荆东安置房及周边附属配套工程（安置房）建筑方案设计 方案变更

建设单位：三明市三元区城市建设投资有限责任公司
设计单位：福建一建集团有限公司

3#楼二层平面图

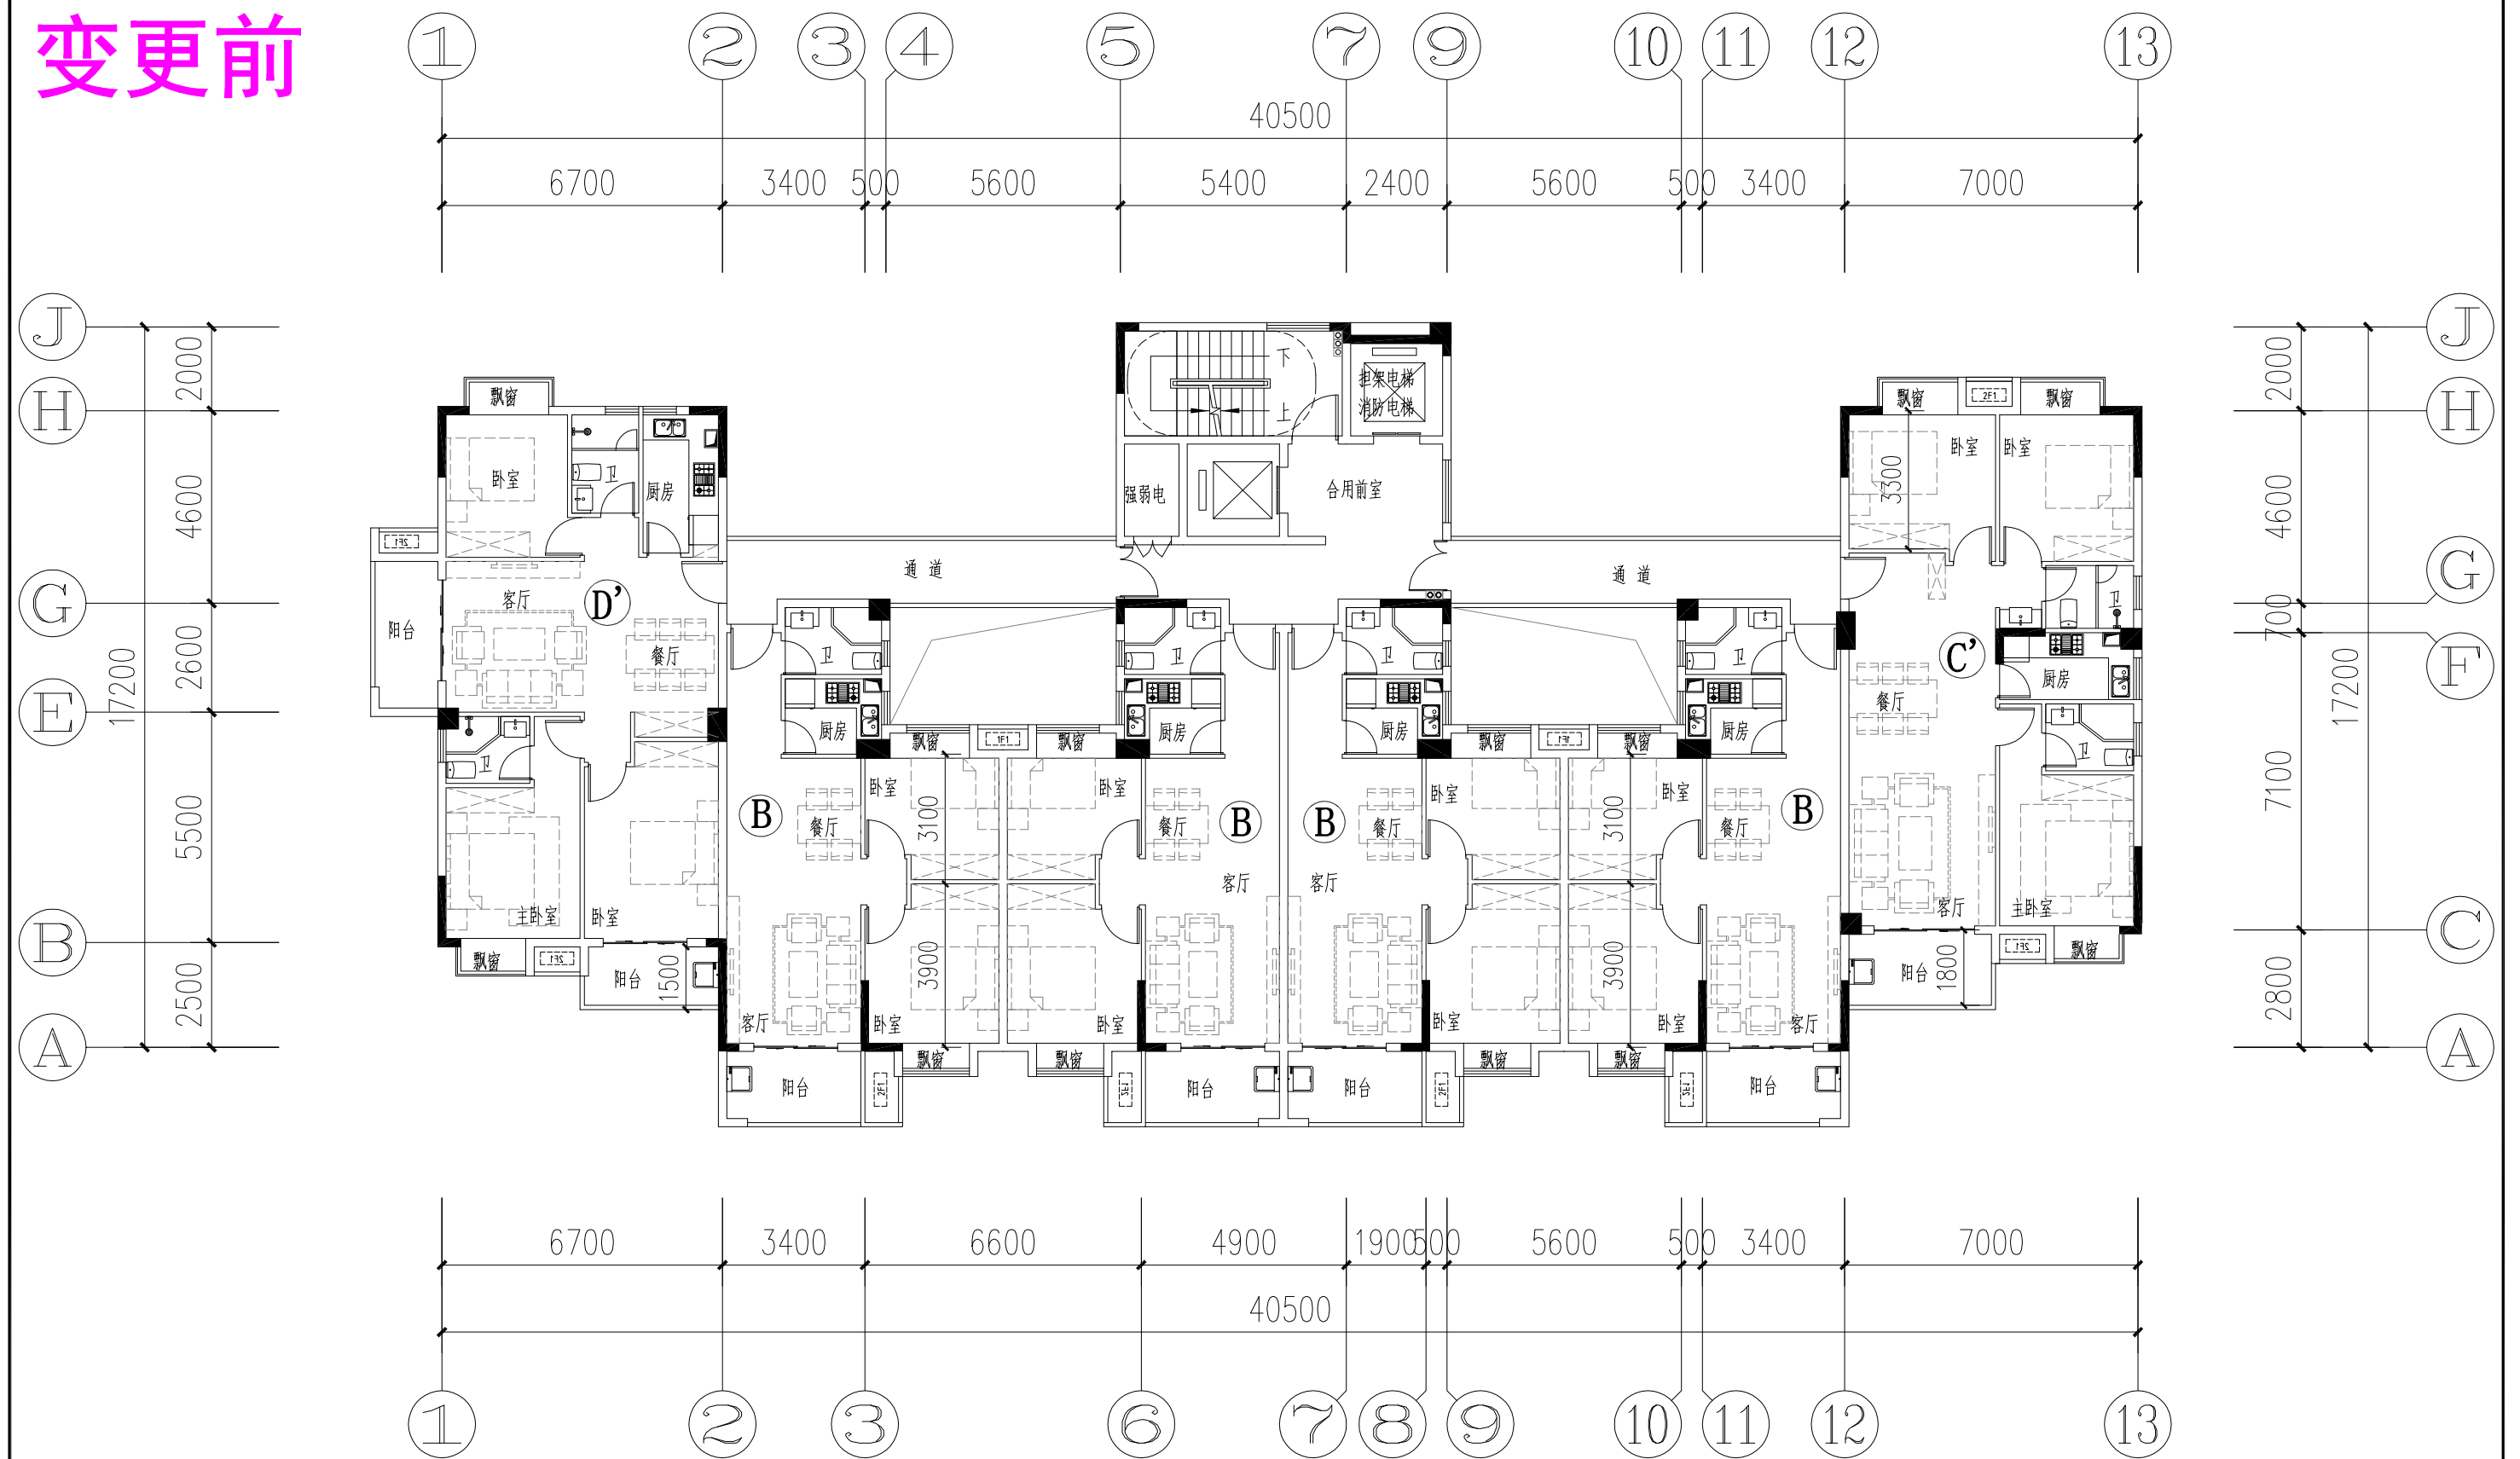
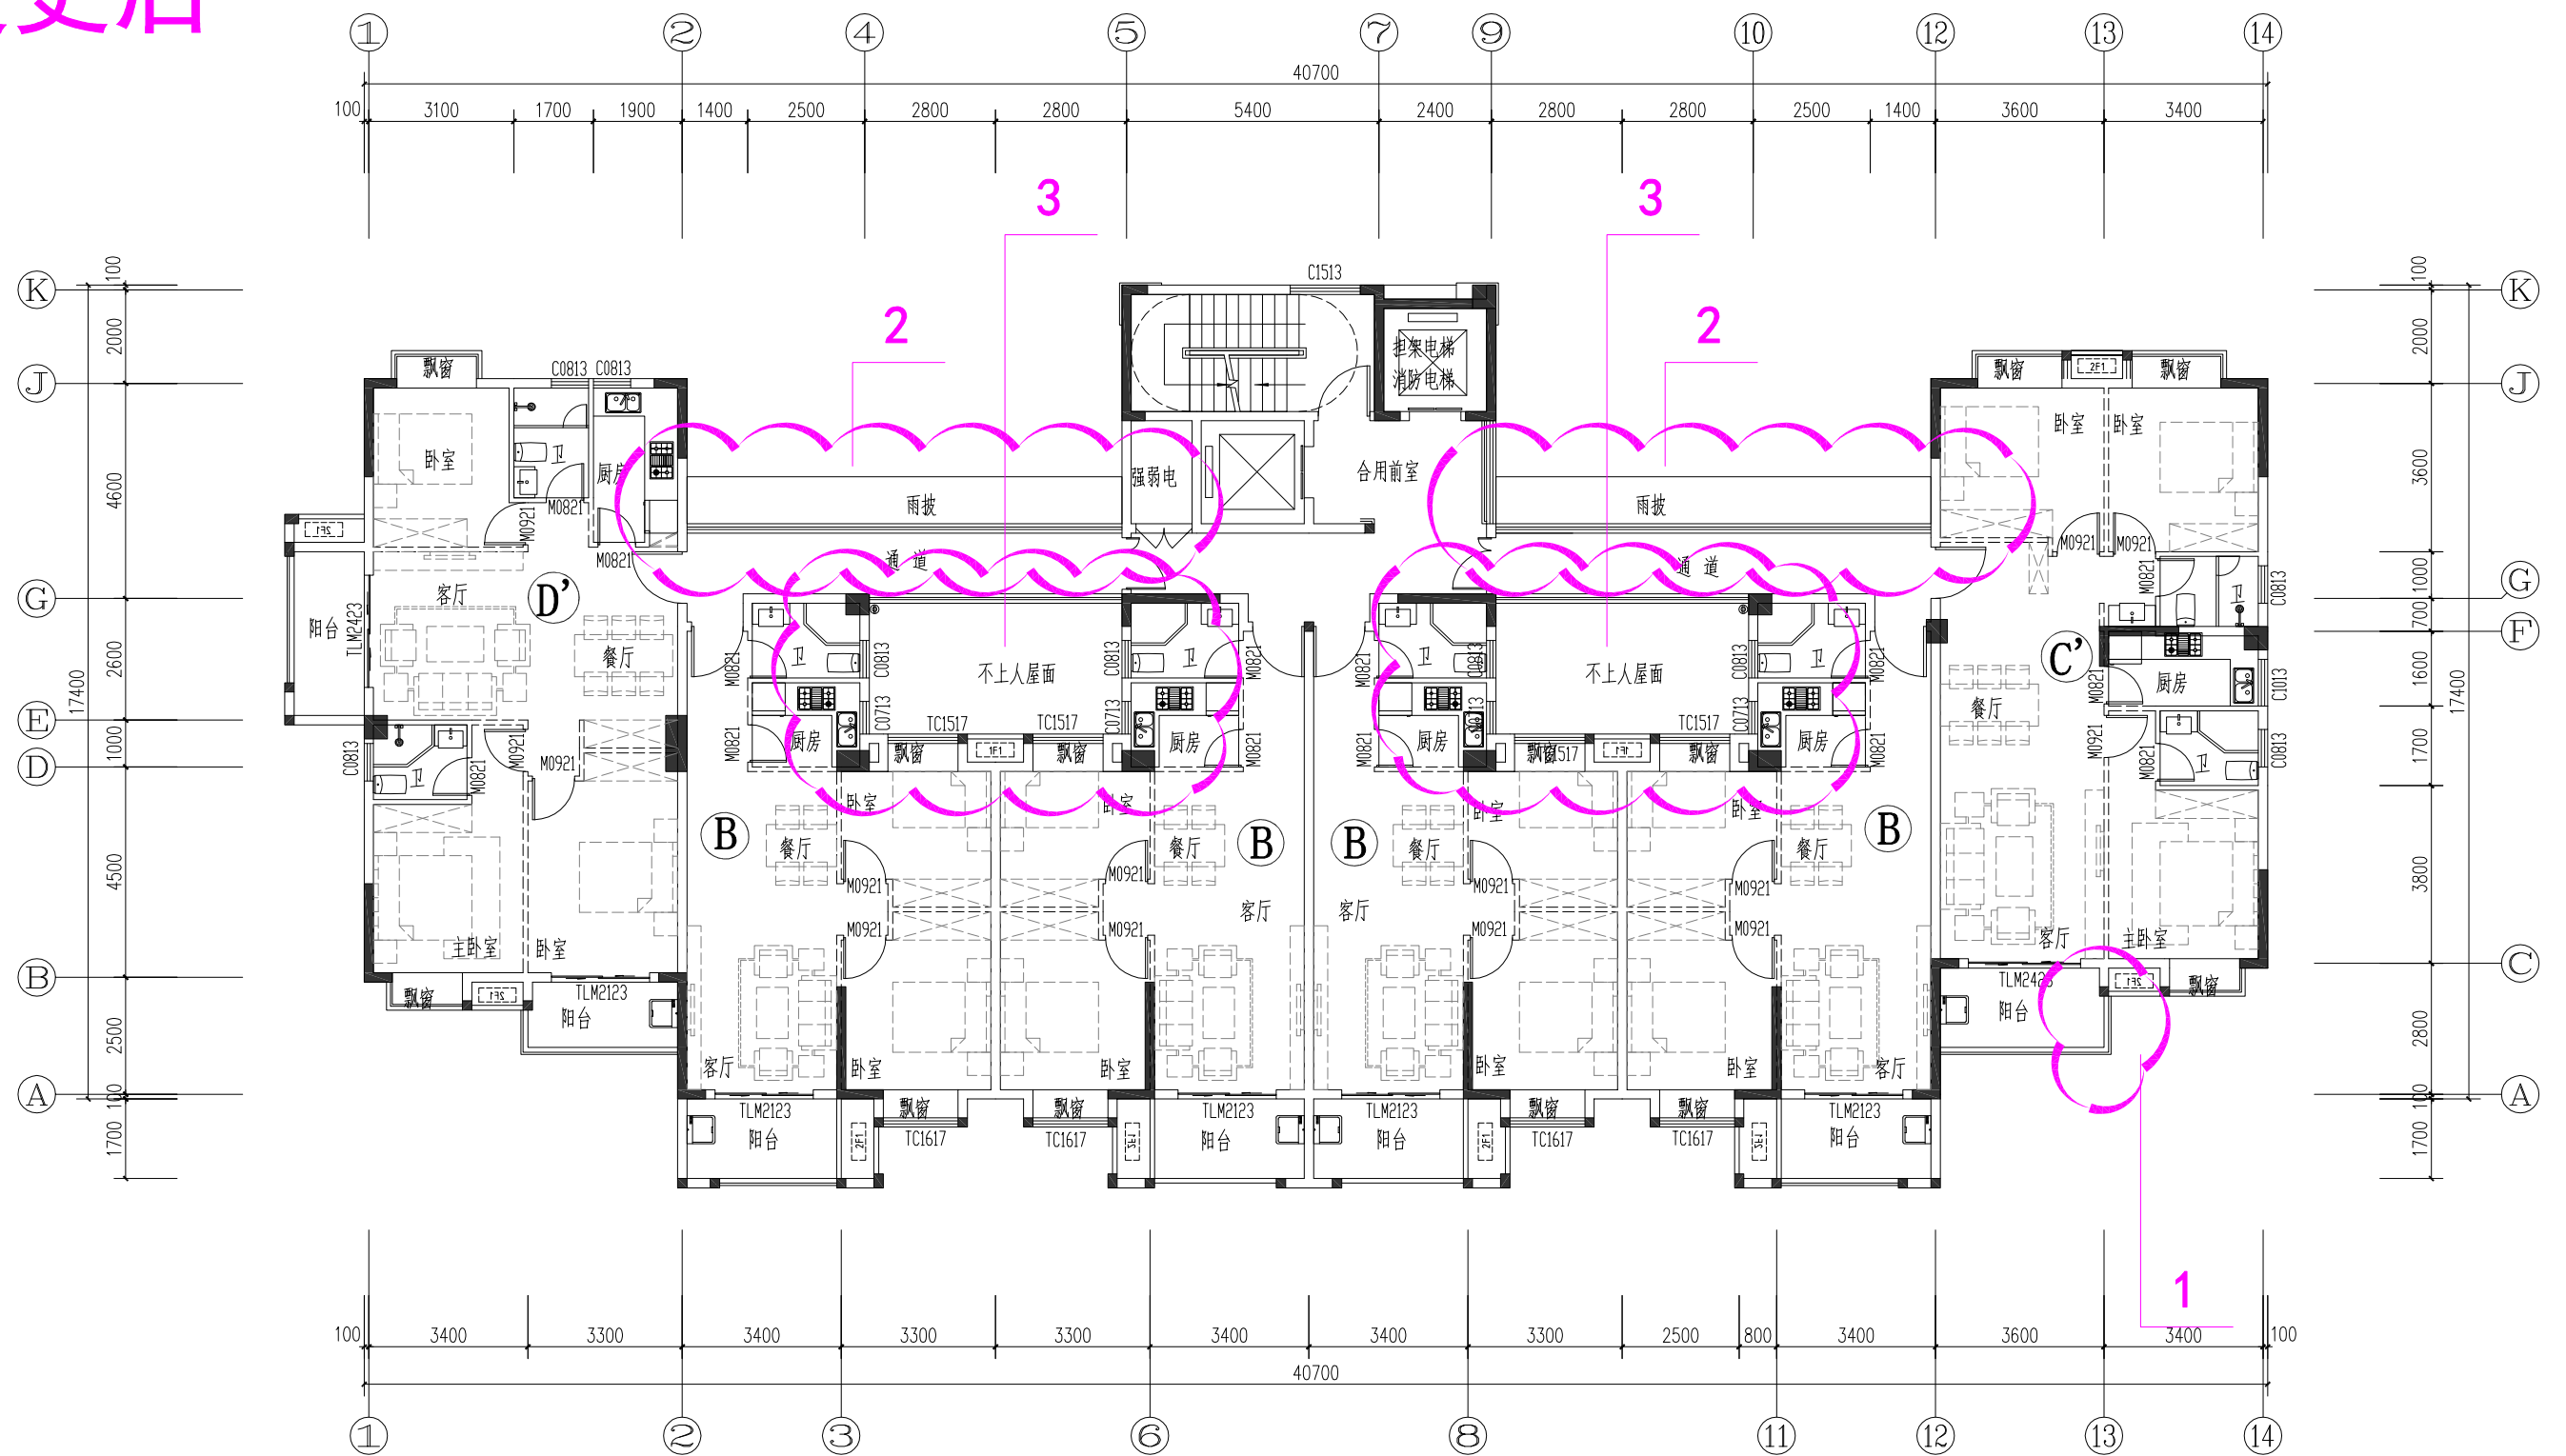
1. 13轴交A~C轴阳台长度3.5米调整为3.6米
2. 新增雨披
3. 采光井调整为不上人屋面

3#楼三~十八层平面图

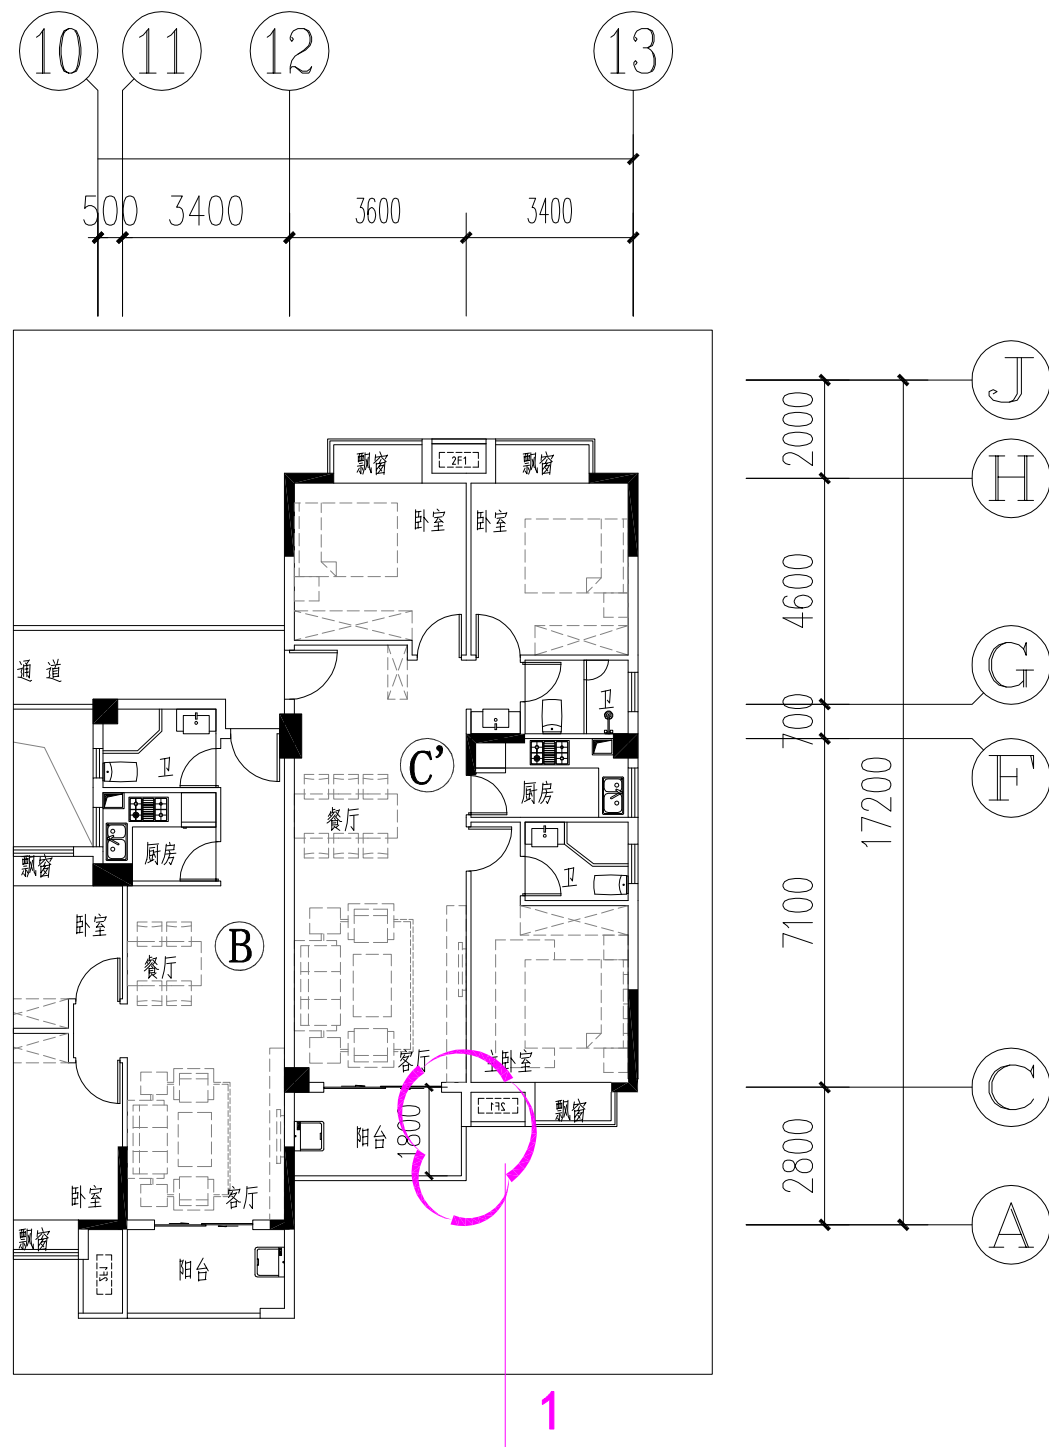
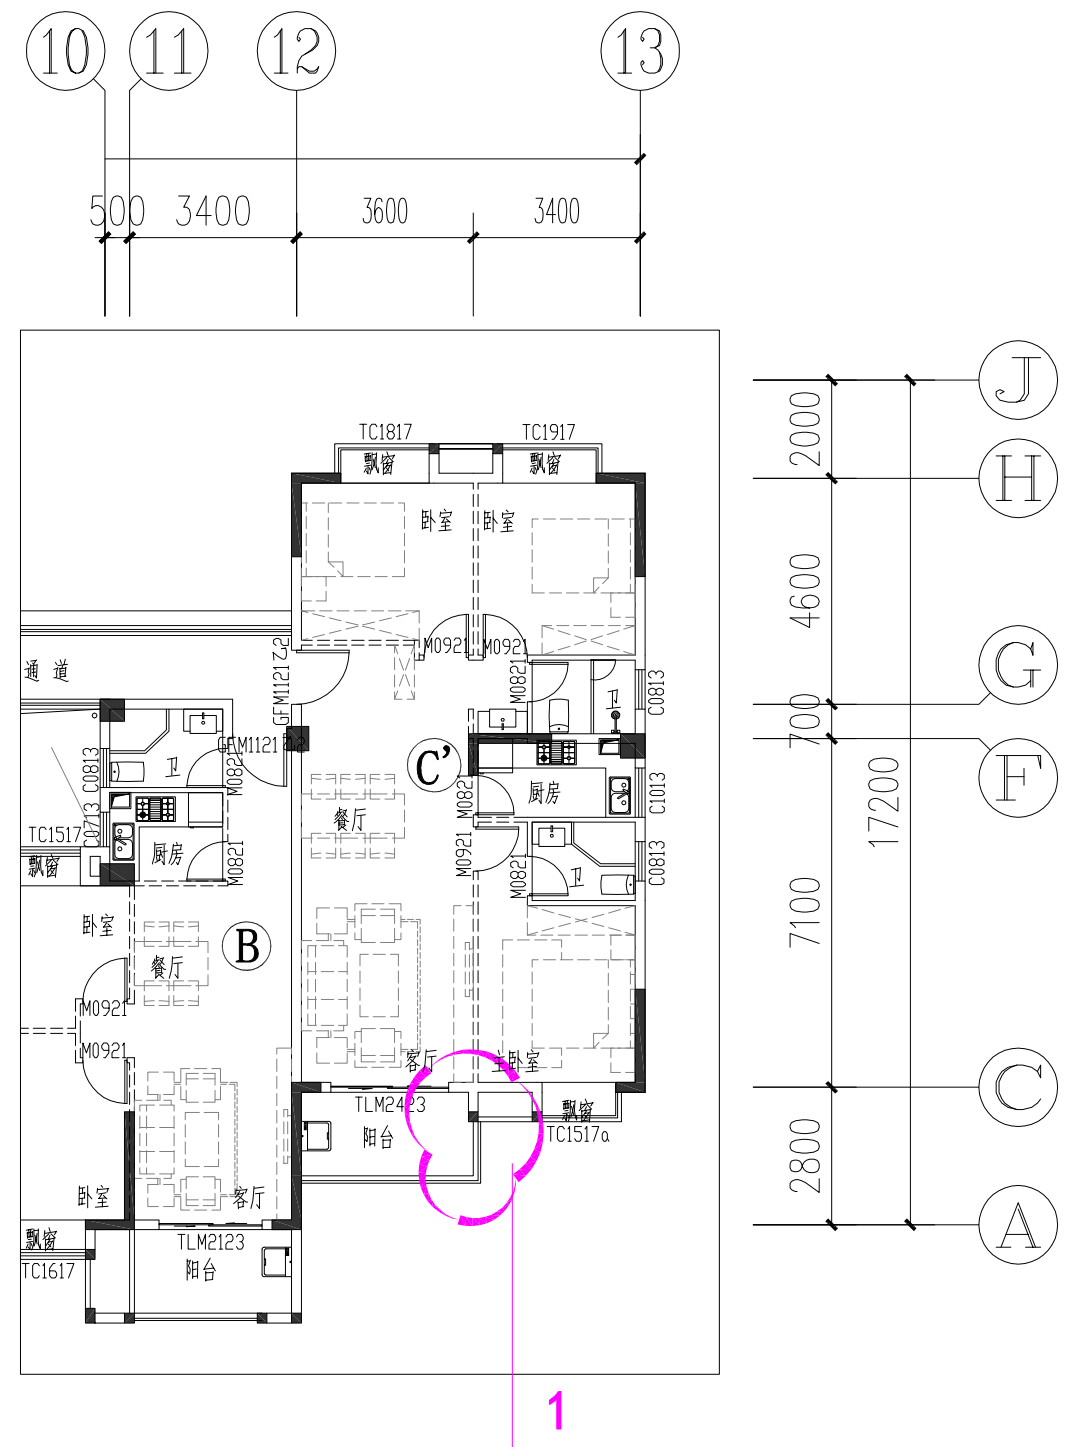
1. 二至十八层13轴交A~C轴阳台长度3.5米调整为3.6米
